Nos réf. : AVL.2022. 258

RAPPORT DE L'INSPECTION DES INSTALLATIONS CLASSÉES

Objet : Projet de parc éolien « CENTRALE ÉOLIENNE NÉO AVEL » sur la commune de Canihuel

Carte 57 : Zones humides impactées par les pans coupés (Source : Volet Faune-Flore et Habitats, Ouest Am' 2020 + compléments Janvier 2022)

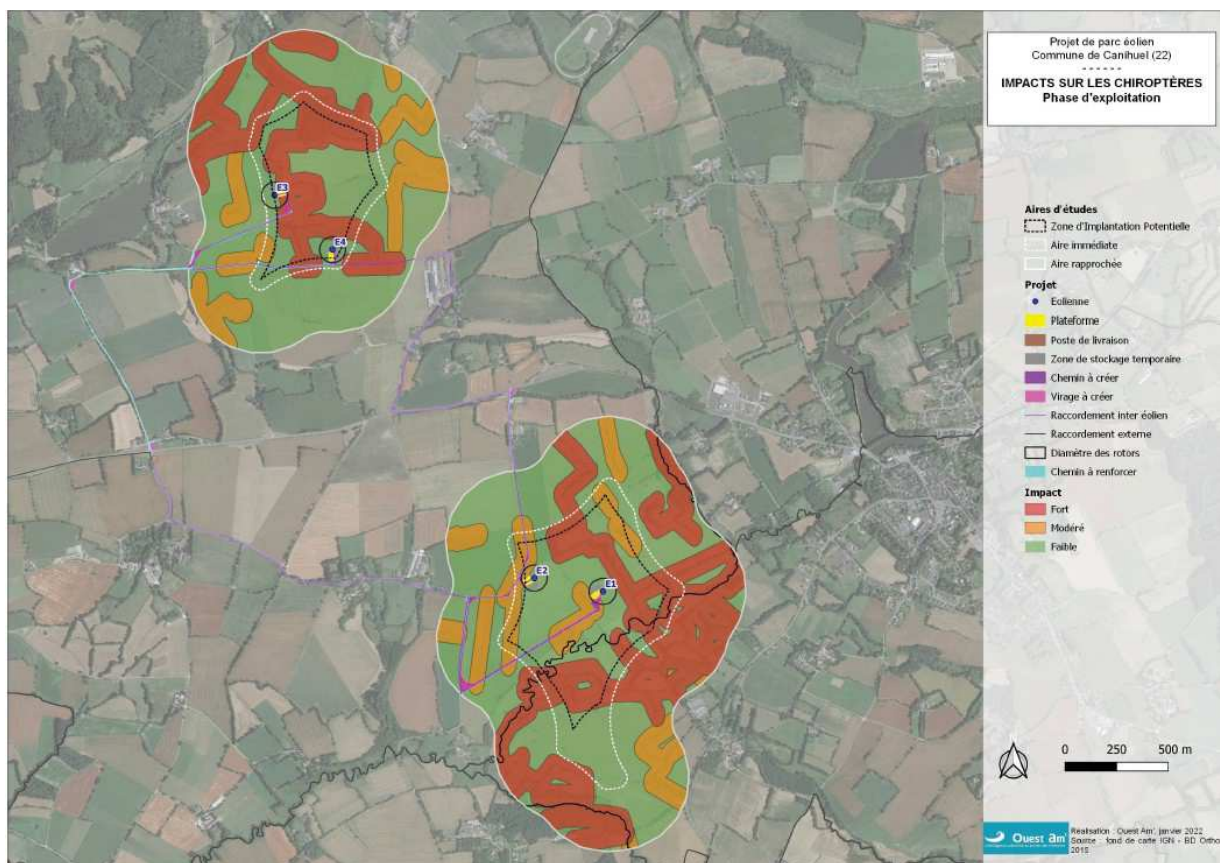
La demande de complément précisait de compléter le dossier sur une zone humide impactée par l'élargissement du chemin d'accès à l'éolienne E3 et sur le cours d'eau longeant la voie d'accès à l'éolienne E3 qui n'était pas identifié dans le dossier.

Ces compléments ont permis de mettre en évidence que **la phase travaux va engendrer un impact temporaire sur certaines zones humides** (« pans coupés ») (aménagement des virages) dans les chemins d'accès). Cela sera le cas pour les accès aux éoliennes E3 et E4.

La DDTM, dans sa contribution en date du 20/05/21, a considéré que la mise en place d'une passerelle peut engendrer des impacts sur les berges en créant des affaissements. Ainsi, il a été demandé au porteur de projet d'amender son dossier par une déclaration loi sur l'eau au titre de la rubrique 3120. Ce complément a été déposé par le pétitionnaire le 06/07/2022.

- les travaux prévus au niveau des pans coupés consistent à installer une couche de matériaux solides pour permettre le passage des convois. Ces remblais seront temporaires et seront retirés suite au passage des convois (durée inférieure à 6 mois) ;

- l'impact résiduel est jugé faible et temporaire (293 m²) ;
- les voies d'accès aux éoliennes évitent tout franchissement de cours d'eau. Par contre, les pans coupés touchent deux portions de zones humides. Au niveau du cours d'eau situé dans l'emprise du pan coupé menant à l'éolienne E3, une passerelle sera installée à la place d'une buse. Cette technique permet d'éviter de modifier ou d'impacter le lit mineur du cours d'eau. Cette couverture sera inférieure à 10 m. Il conclut donc qu'aucune déclaration au titre de la loi sur l'eau ne sera nécessaire ;

- les travaux seront effectués uniquement en période sèche, c'est-à-dire entre juin et octobre-novembre.

Le porteur de projet devra donc respecter l'arrêté ministériel du 28/11/07 fixant les prescriptions générales applicables aux installations, ouvrages, travaux ou activités soumis à déclaration en application des articles L. 214-1 à L. 214-6 du code de l'environnement et relevant de la rubrique 3.1.2.0 (2°) de la nomenclature annexée au tableau de l'article R. 214-1 du code de l'environnement.
